OGGETTO: (C.I. 14740) SFMR INT. 1.09BIS - COMPLETAMENTO DEL RACCORDO VIARIO BRENDOLE-CASTELLANA. Approvazione perizia di variante n. 1, assestamento di quadro economico e riduzione impegno di spesa. Atto da pubblicare ai sensi dell'art.37 comma 1 lett. b) D.Lgs. 33/2013 e dell'art.29 comma 1 D.Lgs 50/2016.

*Determinazione (DD) n. 2417* del 30/11/2022

CONSIDERATO pertanto che il Direttore dei Lavori ha redatto la perizia di variante n. 1, acquisita agli atti con Prot. Gen. n. 548389 del 25/11/2022, ai sensi dell'art. 106, comma 1 lett. b) del D.Lgs n. 50/2016 e s.m.i., dell'importo di 6.061.816,01= Euro per lavori al netto del ribasso d'asta del 11,820%, ed 243.882,21= Euro per oneri della sicurezza non soggetti a ribasso che riduce l'importo contrattuale a complessivi netti 318.076,08= Euro (o.f.e.) e composta dai seguenti elaborati, depositati nel fascicolo agli atti:

Figura 10 - Stralcio planimetrico rotatoria di via Olimpia

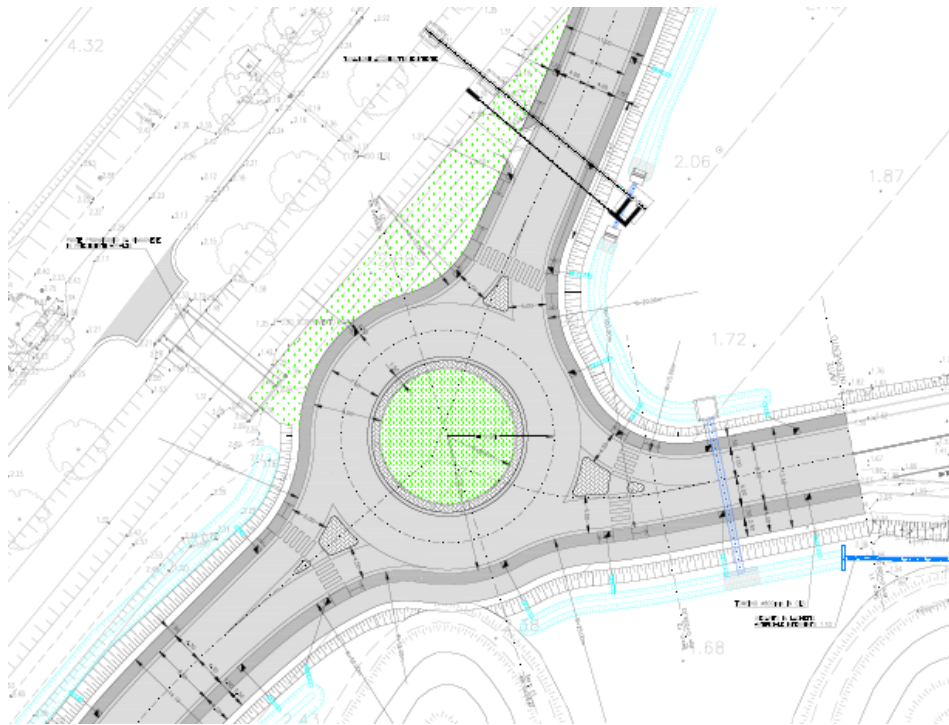
Tra i principali interventi che definiscono la presente variante, vi è la previsione di sostituire la rotatoria di collegamento con via Olimpia di PE, con un’intersezione semplice di minor ingombro planimetrico verso le aree del Rio Cimetto. In tali termini l’intersezione di progetto si configura a forma di T tra la viabilità passante, costituita dall’asse principale di progetto (asse A2), ed il completamento dell’asse stradale di collegamento alla fermata di via Olimpia (int. 1.10), la quale si attesta all’intersezione con un angolo pressoché perpendicolare. A completare il nodo inoltre si presenta sul lato opposto dell’attestazione di via olimpia un nuovo accesso ad uso esclusivo del consorzio di Bonifica e dei mezzi d’emergenza/manutenzione di CAV.

Figura 29 - Sezione Longitudinale Opera n.07

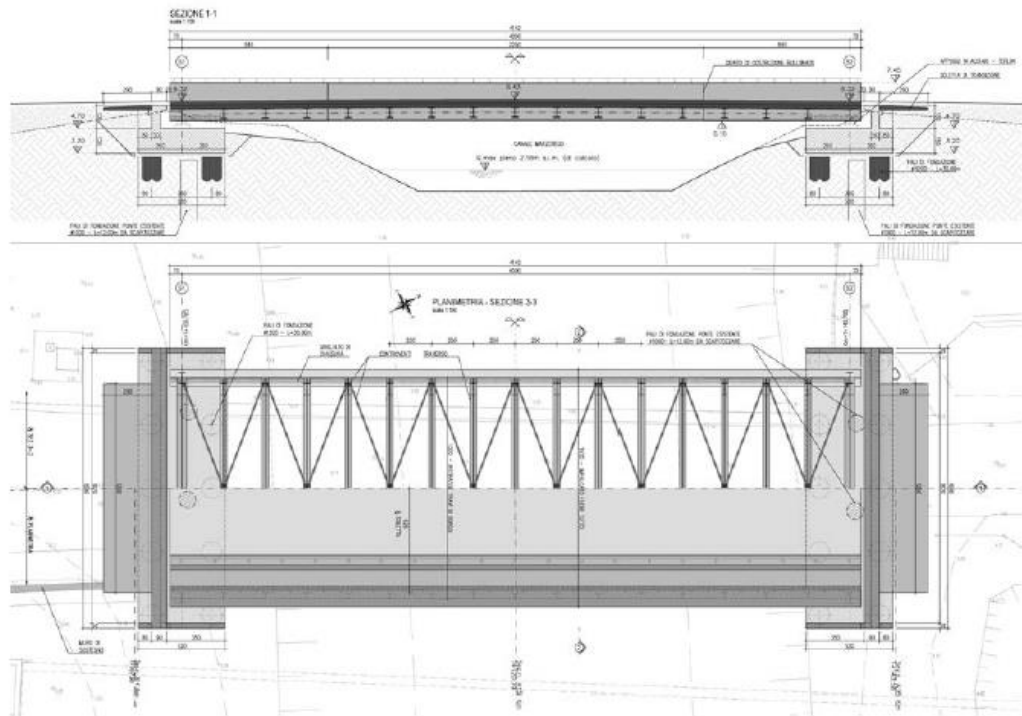
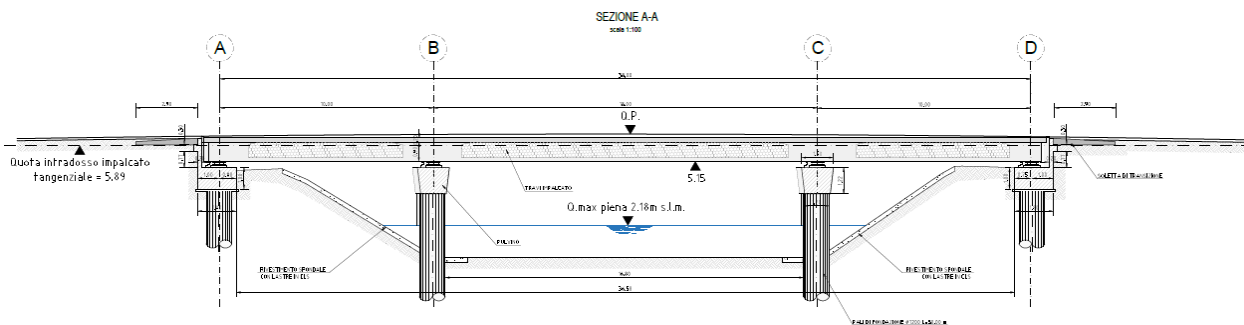
- **Riconfigurazione del ponte sul Marzenego "Opera n. 07"**: A seguito delle richieste di modifica, la variante prevede la realizzazione del nuovo Ponte sul Marzenego in c.a.p. anziché in acciaio. Sulla base di ciò considerata la necessità di mantenere comunque contenuti gli spessori dell'impalcato e considerata la minore resistenza rispetto all'acciaio si prevede di realizzare il ponte in 3 campate anziché in campata unica. La variante, che prevede quindi inserimento di 2 pile nell'alveo del Marzenego viene avvallata dalle condizioni al contorno, in particolare, sia dalla presenza pochi metri a monte dell'impalcato della tangenziale, anch'esso in 3 campate con pile in alveo, sia pochi metri a valle dalla presenza delle quinte del manufatto di sgrigliatura esistente del consorzio le quali presentano un varco utile in alveo pari a 16.80 m.

Figura 15 - Stralcio planimetrico Intervento di Variante

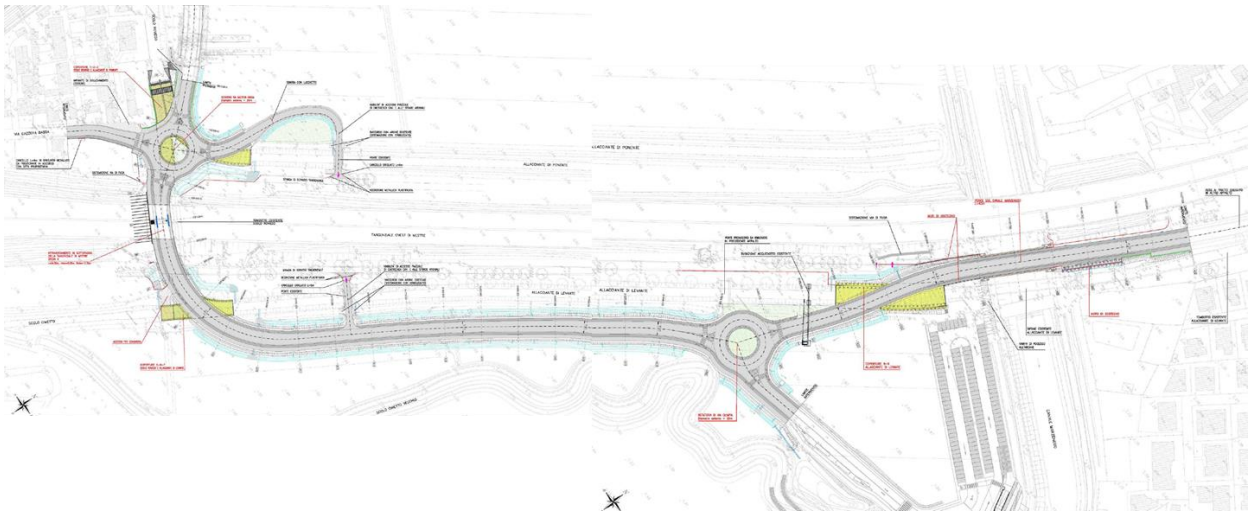
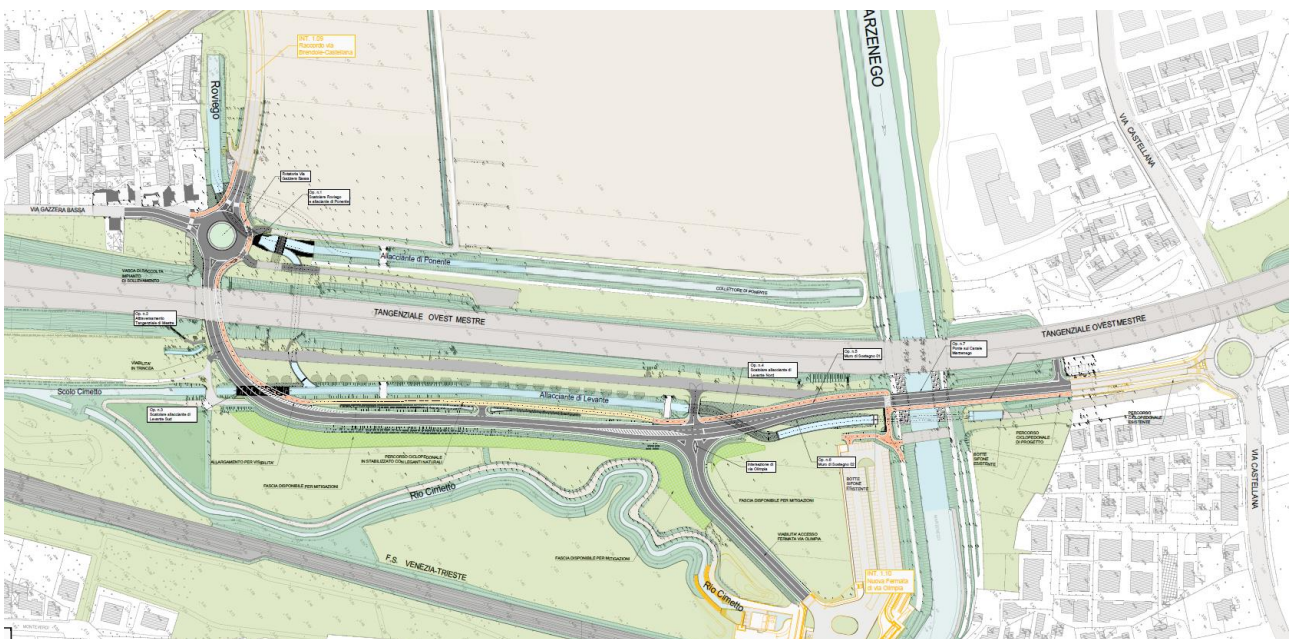
Sulla base di tali richieste evidenziate dall'amministrazione Comunale, le modifiche al progetto riguardano:

2. La sostituzione dell'intersezione a rotatoria con via Olimpia con un'intersezione a "T" con ulteriore riduzione dell'occupazione planimetrica;
3. l'estensione della bretella di collegamento della nuova viabilità con la stazione di via Olimpia;

Si riporta nell'immagine sottostante uno stralcio planimetrico della soluzione di variante:

Figura 16 - Sezioni tipo Asse principale

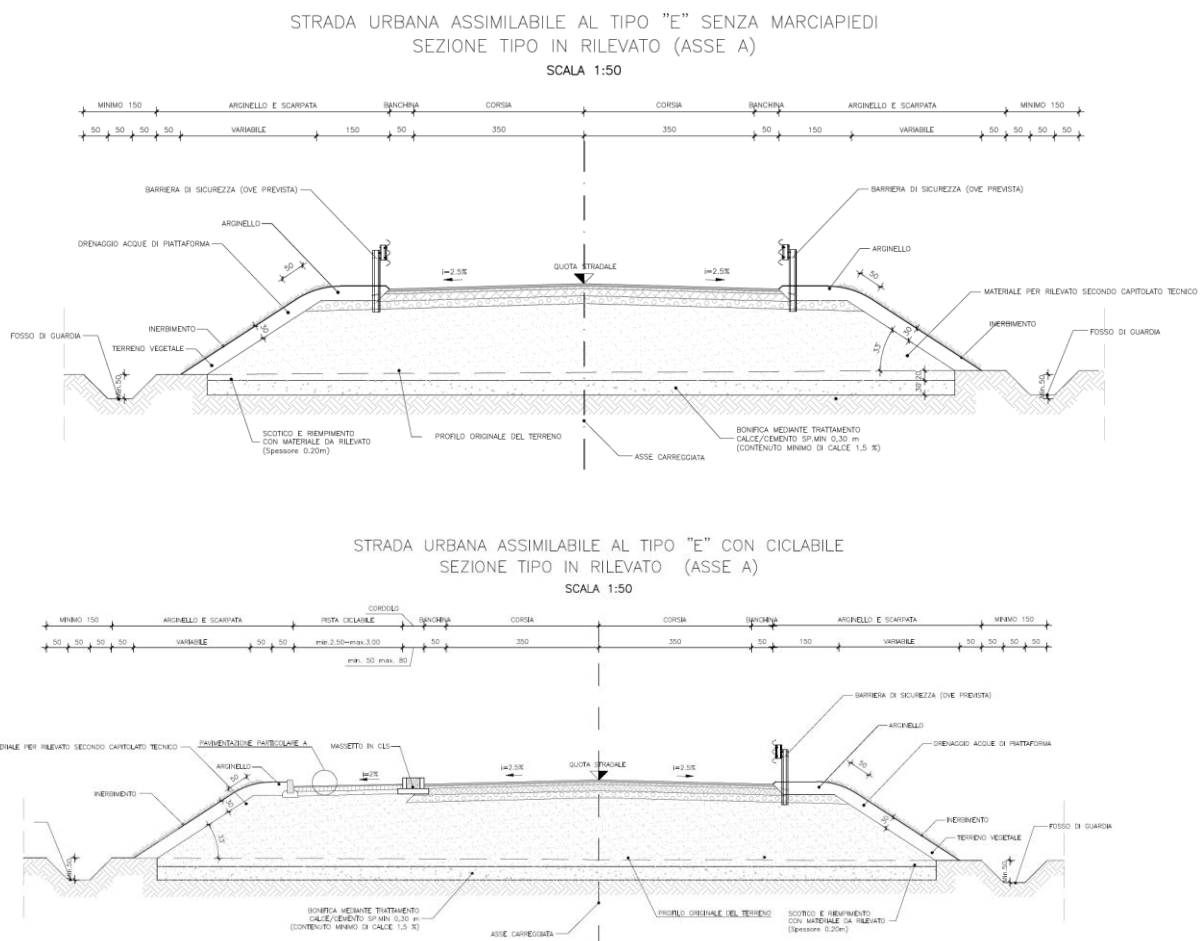
- Barriera di sicurezza ove prevista;
- La pista ciclopedonale nei tratti in affiancamento ha larghezza pari a 3.00 m localmente ristretta per brevi tratti a 2.50 m

Figura 17 - Profilo longitudinale soluzione di variante Asse A2

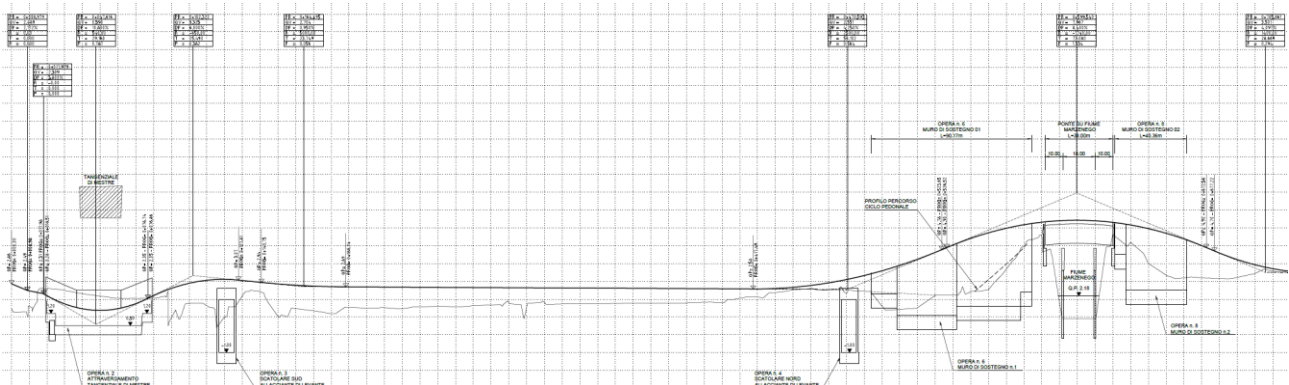
Tale soluzione di tracciato individuata dalla variante, ripercorre le soluzioni plano-altimetriche di PE per quanto possibile e ne prevede invece locali modifiche, soprattutto nell'ambito della sostituzione dell'intersezione su via Olimpia, con la finalità di raggiungere le migliori condizioni di sicurezza del tracciato pur nel rispetto dei vincoli e del corridoio individuato dai limiti di esproprio del PE approvato.

Figura 18 – Planimetria rotatoria di progetto

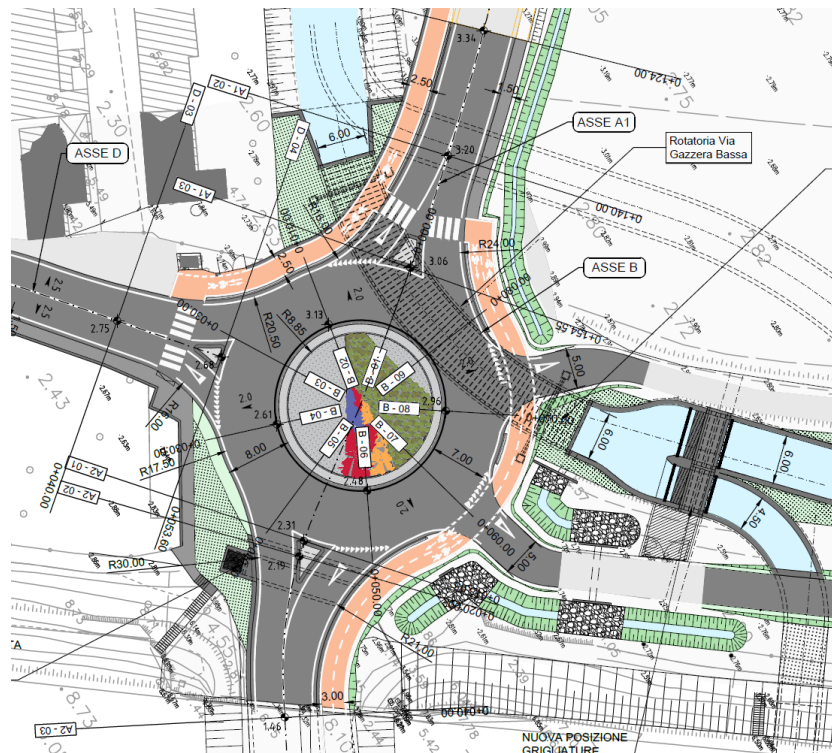
Per quanto riguarda la riconfigurazione della rotatoria di via Gazzera Bassa, la variante prevede di mantenere immutata l'impostazione progettuale di PE con l'adozione delle seguenti modifiche:

- Scostamento planimetrico del centro dell'anello giratorio verso Sud di circa 3.0 m, per meglio assecondare il nuovo tracciato dell'asse principale;
- La riprogettazione del ramo di Nord di accesso alla viabilità di servizio C.A.V a seguito della nuova configurazione del bivio tra lo scolo Roviego e l'allacciante di Ponente previsto per la variante. La nuova soluzione prevede la presenza di due rami destinati ai soli mezzi di servizio che dalla rotatoria si divergono uno ad Est, ed uno ad Ovest del manufatto di copertura dello scolo Roviego;
- L'eliminazione dei marciapiedi e la riconfigurazione del percorso ciclopedonale di attraversamento del nodo;
